#### Observations de l'ABF

Plan modèle  
d'une structure  
photovoltaïque

PC5

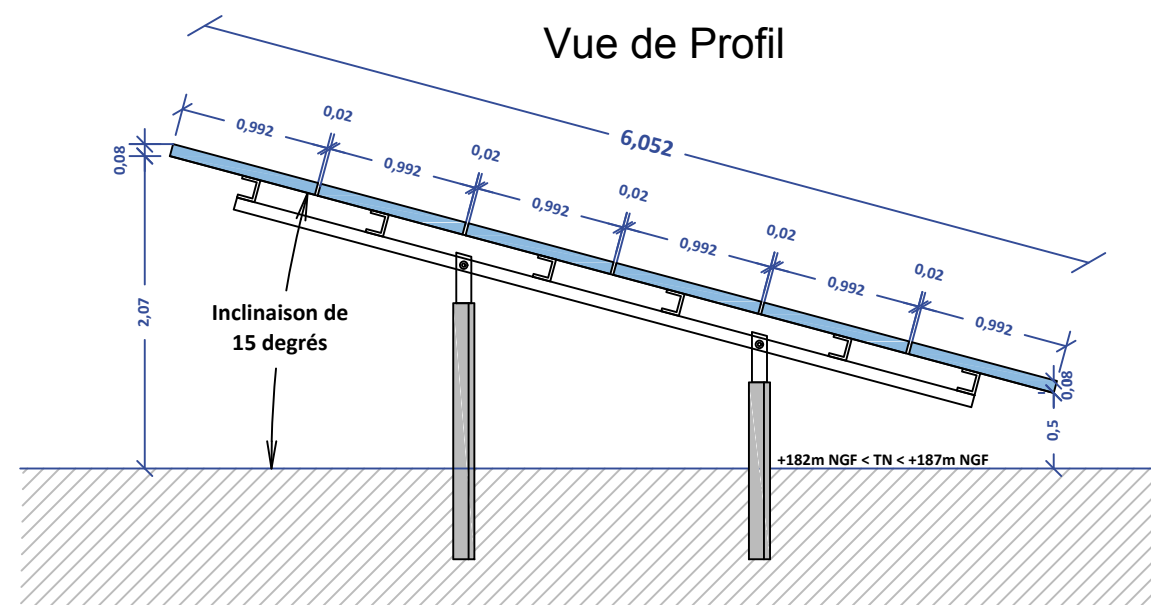
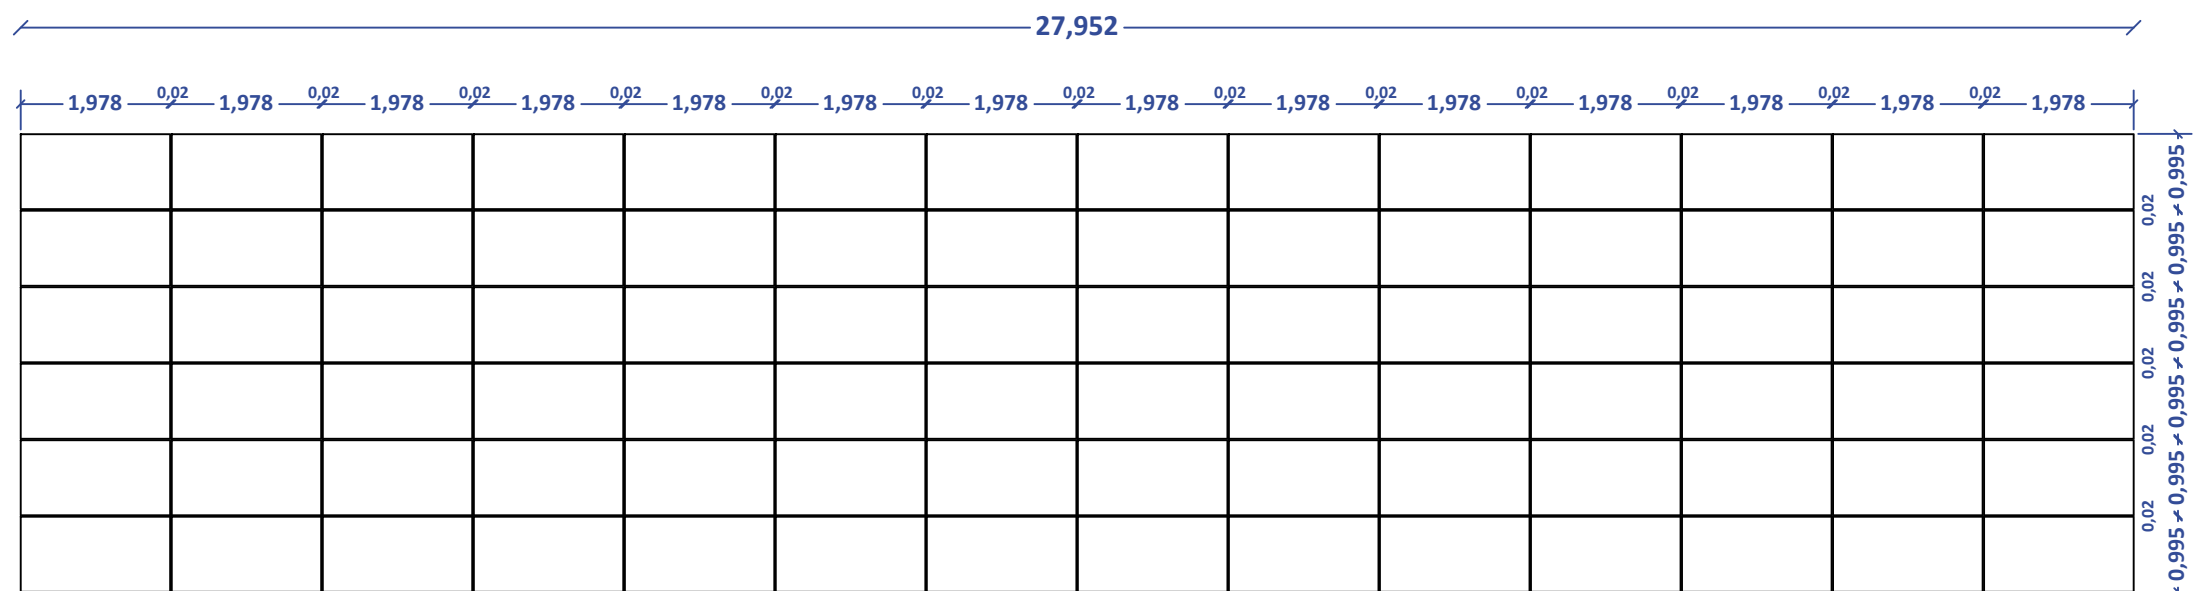
Le nouveau dossier ne permettant pas de juger de la finition des panneaux les recommandations de l'avis du 18/07/2017 restent inchangées :

- Les panneaux devront être non réfléchissants et limiter les effets à facettes.
- La structure et les cadres des panneaux devront être en métal laqué de teinte sombre. Éviter l'aluminium anodisé.

**Réponse d'EDF Energies Nouvelles :** La finition des panneaux n'a pas encore été définie à ce stade du projet. Le maître d'ouvrage réaffirme par la présente son intention de se conformer aux dispositions de cet avis par l'introduction dans le cahier des charges de commande des panneaux photovoltaïques des deux recommandations précédemment visées : à savoir la réduction de l'effet réfléchissant des surfaces, des cadres et des structures des panneaux photovoltaïques.

Un exemple de solution possible pourra être le type de panneau tel que présenter lors de l'inauguration de la centrale photovoltaïque de « la Fossette » à FOS SUR MER dans les Bouches du Rhône.
